Onderwerp **Tree House - Reactie CC3 toets TO**

Van Rossum heeft het TO voor het project Tree House te Rotterdam beoordeeld in het kader van de CC3 toetsing. In deze memo is de reactie terug te vinden op de vragen en bevindingen. De volledige memo van Van Rossum is opgenomen in de bijlage.

### **CC3 toets TO Treehouse Rotterdam**

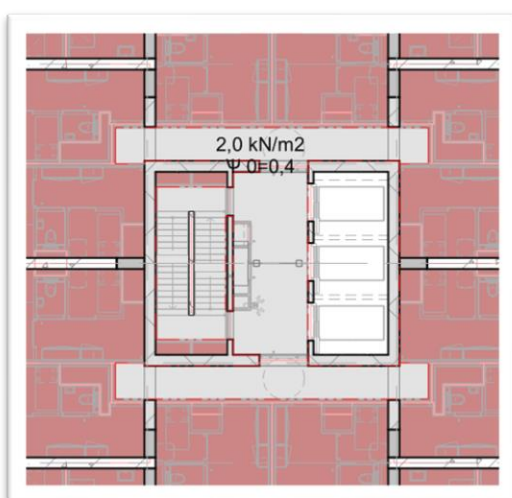
- In de daktuin belasting is geen rekening gehouden met het gewicht van permanent aanwezige water in het grondpakket / waterretentie en de belasting uit de rails van de GOI. Er worden ook geen veranderlijke belastingen hiervoor vastgelegd. Zeker bij de luifels waarvoor de belastingen erg strak zijn bepaald moet wel rekening gehouden worden met alle belastingen.

*De vloer van de 8<sup>e</sup> verdieping is gecontroleerd met de krachten uit de GOI. Hiervoor zijn ook de verzwaarde stroken opgenomen. Dit is verder verduidelijkt in rapport A001 paragraaf 6.2.6 en zichtbaar gemaakt in A002 paragraaf 5.1.*

*De luifel is gecontroleerd met een belasting van 3.5 kN/m<sup>2</sup> uit een groenpakket. Dit is afgestemd met de beoogd groenleverancier. Hierbij is rekening gehouden met een verzadigd grondpakket. Daarnaast is er 2.0 kN/m<sup>2</sup> neerwaartse windbelasting meegenomen. Zie paragraaf 6.3.12 in rapport A001.*

### Dak 8<sup>e</sup> verdiepingsvloer

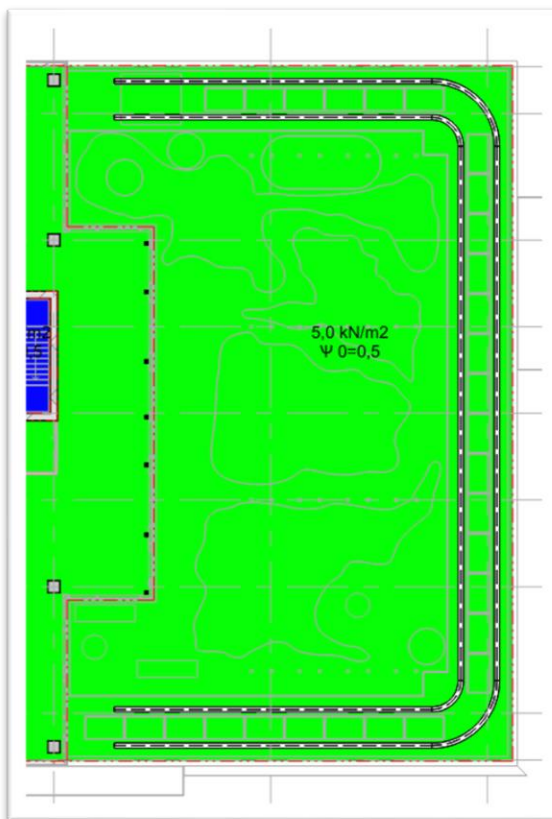
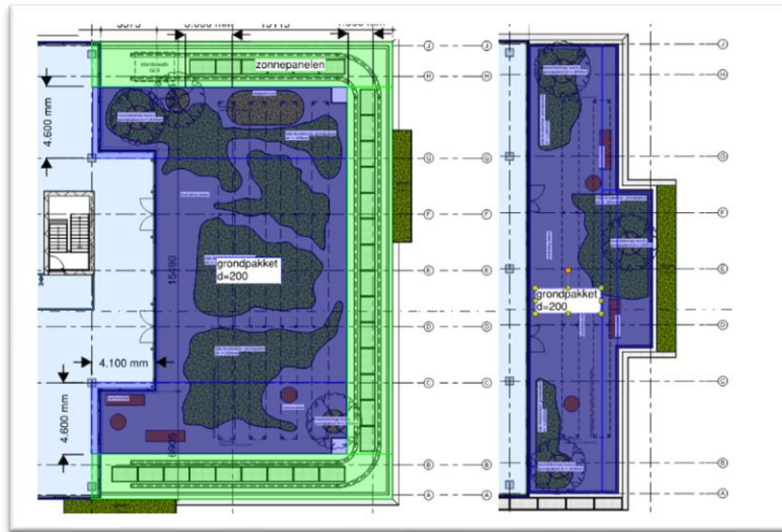
- Er wordt gesteld dat verhoogde sneeuwbelasting niet maatgevend is voor het dakterras omdat overall met 5kN/m2 wordt gerekend. Eerder wordt gesteld dat dat alleen gerekend wordt waar geen daktuin aanwezig is. In de belastingoverzichten staat wel weer dat het hele dak op 5kN/m² is berekend. Algeheel dienen de belastingen op de daktuinen van de 8<sup>e</sup> en 10<sup>e</sup> verdieping nader beschouwd te worden en consequent verwerkt te worden in de uitgangspunten.

*Er wordt beschreven dat de verhoogde sneeuwbelasting niet groter is dan de gerekende belasting uit personen. Dit klopt nog steeds echter is de omschrijving van de daktuinbelasting en de gerekende veranderlijke belasting inderdaad niet geheel eenduidig. We hebben dit nu beter omschreven.*

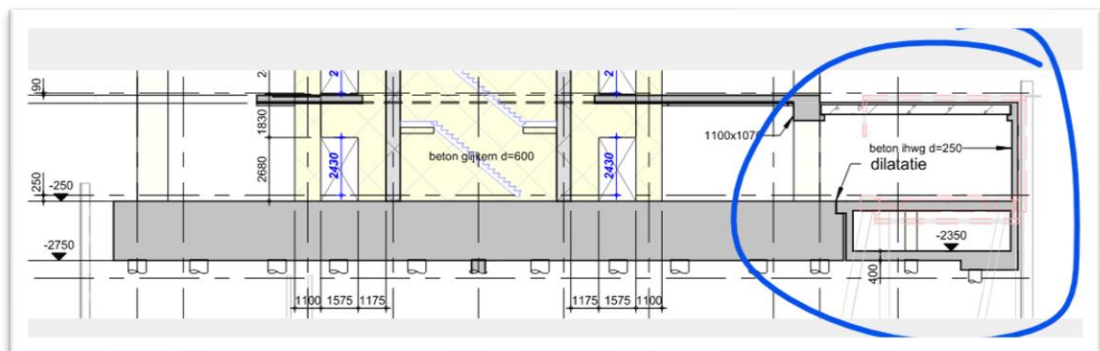
- De doorsnede op as 3 laat een ondiepe aanbouw zien aan de zijde van het spoor welke gedilateerd is van de hoogbouw. Tegen dit deel staat een horizontale belasting uit het aan die zijde hoger gelegen maaiveld. Onder het bouwdeel is een minimaal aantal palen aanwezig.

Hoe wordt die horizontale belasting opgevangen?

*In dit ontwerp was een dilatatie voorzien waarbij ook een verticaal geplaatst oplegrubber werd toegepast om de horizontaalkrachten over te dragen. Inmiddels is de ondiepe aanbouw uit het plan verdwenen vanwege de aanpassing in verband met het behouden van de plintbebouwing.*

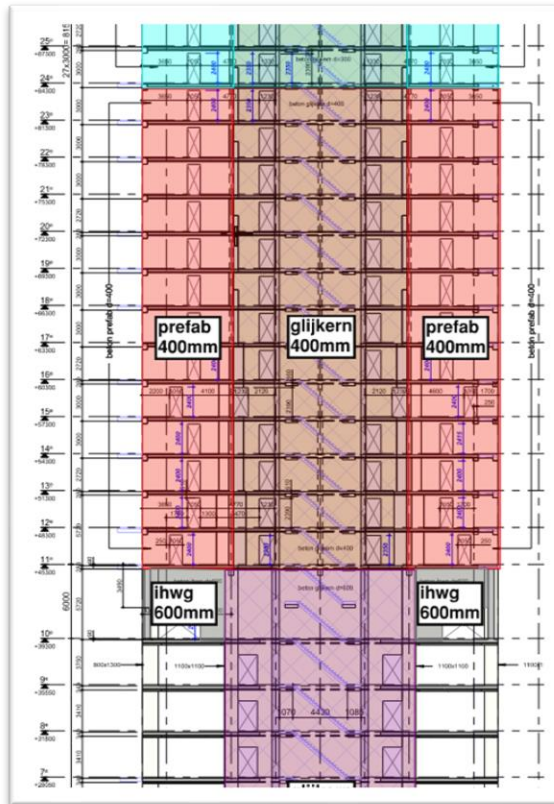
- Voor de E-modulus van de wanden worden zeer hoge waardes aangehouden. Dit is alleen mogelijk indien de wanden volledig ongescheurd zijn en blijven. Ook in de bouwfase mag dan geen scheurvorming optreden (zie ook opmerkingen over CC1 in bouwfase). Een toets van eventuele trekspanningen in de wanden ontbreekt in de stukken. Een te hoge stijfheid van de wanden in een ontwerp met outriggers geeft te lage normaalkrachten in de kolommen in de gevels. De belastingen gaan dan voor een groot deel naar de kern toe.

Kunnen de toegepaste waarden voor de E-modulus nader onderbouwd worden?

Is er een gevoeligheidsanalyse voor de verschillende stijfheden en de mogelijke variatie daarin van kolommen en wanden uitgevoerd?

*Er is een extra onderbouwing toegevoegd in rapport A009, paragraaf 8.3.*

*Er is een gevoeligheidsanalyse uitgevoerd en toegevoegd aan rapport A009, paragraaf 6.7.*

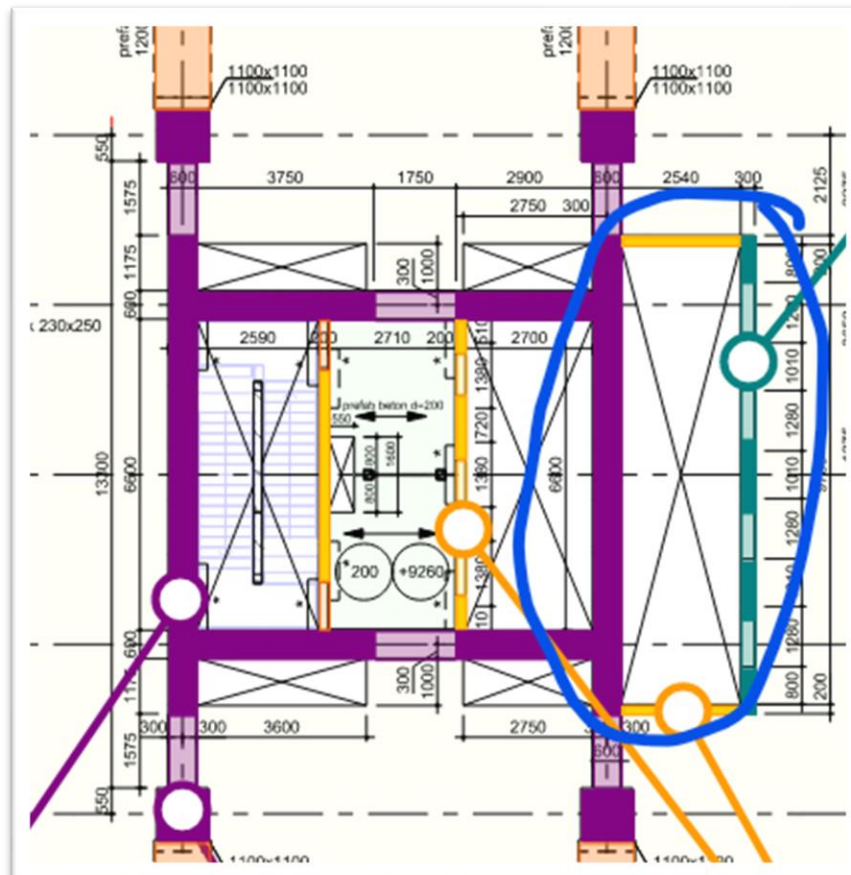
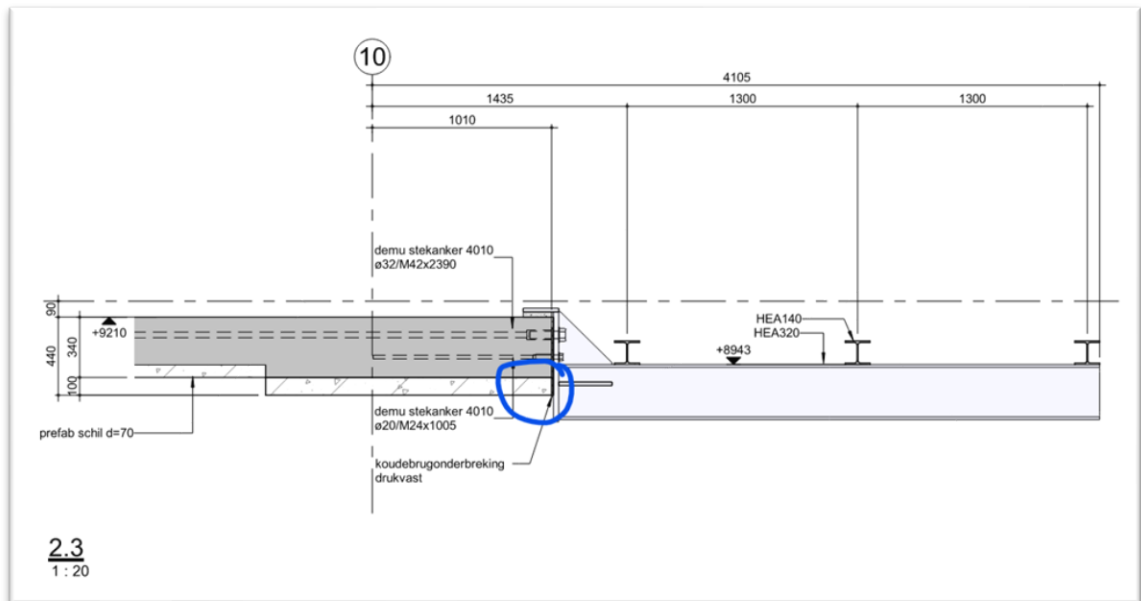
- De kern op de onderste lagen is opgebouwd uit een deel met 600mm dikke wanden met een daarnaast geplaatst deel met wanddiktes van 200 en 300mm. Als dit onderling gekoppeld wordt zullen wij wind van links/rechts de grootste trek- en drukspanningen in het deel van 300mm dik komen. Ook zit er relatief weinig bovenbelasting op de dunnere wanden waardoor trek kan ontstaan. Is hier rekening mee gehouden in de dimensies van dit deel met dunnere wanden?

*Ja, hier is rekening mee gehouden. Een toets hiervan is toegevoegd aan rapport A009 paragraaf 6.5.*

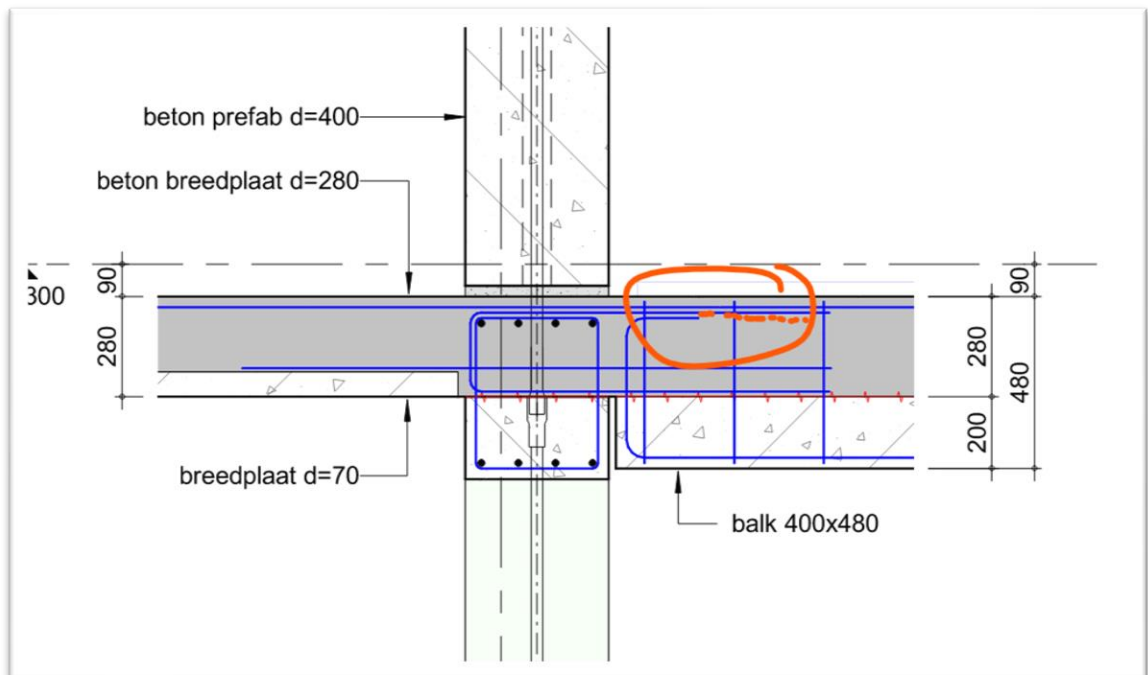
- Bij detail 2.3 wordt een uitkragende stalen ligger tegen de kopse kant van een breedplaat aangetekend ter plaatse van de drukzone van de uitkragende ligger met een koudebrugonderbreking. Welk materiaal is hier voorzien in de drukzone welke die functies kan vervullen? Is het niet beter om het prefab iets terug te houden en aan te sluiten met het staal op een ihwg vloerrand?

*Eens. Detail wordt aangepast.*

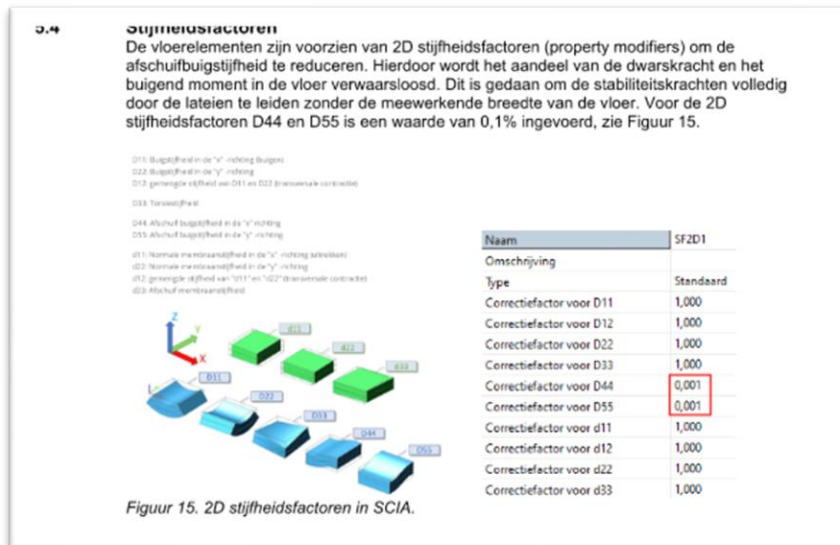
- De belastingen die ingevoerd zijn in de gewichtsberekening van afwerking, gevels, balkons etc. zijn bijzonder scherp bepaald, er is daarmee geen marge om latere ontwerpuitwerking in de bouwkundige afwerking op te vangen. Bij eventuele overschrijdingen zal dan de invloed daarvan steeds beoordeeld moeten worden met mogelijke beperkingen voor die nadere uitwerking.

*We hebben een aantal bouwkundige details nader bekeken en e.e.a. aangepast. Voor de gewichts- en stabiliteitsberekening kan een verhoogde verticale belasting juist gunstig uitpakken voor krachten in elementen (minder trek) dus er is een realistische waarde gekozen. De bouwkundige details zijn nog in ontwikkeling en we zullen dit zo nodig aanpassen.*

### 5.6.2

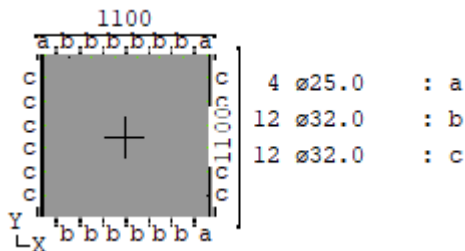
- Lange duur zettingen *onder* de palen worden als verkorting in een fictief element *boven* het verende steunpunt ingevoerd. Als de constructie stijver is als de paal zal met deze schematisering de paal omhoog getrokken worden / de druk in de paal reduceren in plaats van dat er een zetting optreedt. Wij zouden hier eerder een opgelegde vervorming van het steunpunt als modellering van de zettingen verwachten. De verschillen tussen de reacties van de normale UGT en de UGT na zettingen komen ook niet overeen met de te verwachten waarden.

Graag zien wij een verificatie waarin het juist functioneren van deze schematisering wordt onderbouwd. De nu uitgevoerde validatie is op een niet-stijf referentie model gedaan. Dit is voor ons onvoldoende onderbouwing van de juistheid van het toegepaste principe.

*Er is een extra onderbouwing toegevoegd in rapport A009 paragraaf 4.5.2.*

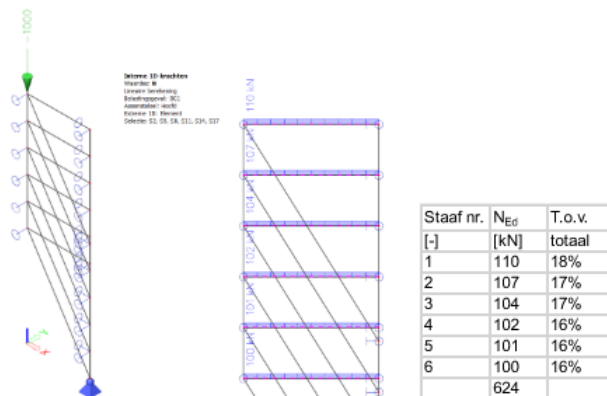
- De toetsingen van de details zijn gemaakt op basis van waarden voor belastingen uit het rekenmodel. Voor het inzicht in de constructie en de controle op juistheid van het model en de aangehouden krachten in de details zou het prettig zijn als er overzichten worden verstrekt met de normaalkrachten in de kolommen en de dwarskrachten in de lateien per wand. Het is momenteel niet mogelijk om de details goed te kunnen beoordelen omdat er geen overzicht is of de aangehouden belastingen correct zijn.
- In 3.11.14 wordt een apart model gemaakt om de krachtsverdeling over de verschillende tanden van de prefab wanden te bepalen. Hoe verhouden de hier gevonden krachten zich tot de waarden die in het overall scia model gevonden worden? Wij zouden die laatste als ondergrens aanhouden.

*Het document B101 is geschreven om juist de berekeningsmethodiek vast te leggen en te bespreken. De exacte krachtswerking is wat ons betreft daarbij minder van belang. We hebben diverse overzichten met snedekrachten als bijlage in rapport A002 toegevoegd. De krachten zullen niet exact overeenkomen zoals beschreven is in de inleiding van B101.*

*Met dit aparte model wordt enkel de interne krachtsverdeling in de tanden bepaald. De belastingen op de tanden volgen uit het hoofdmodel. Dit is extra toegelicht in rapport B101 paragraaf 3.11.14.*
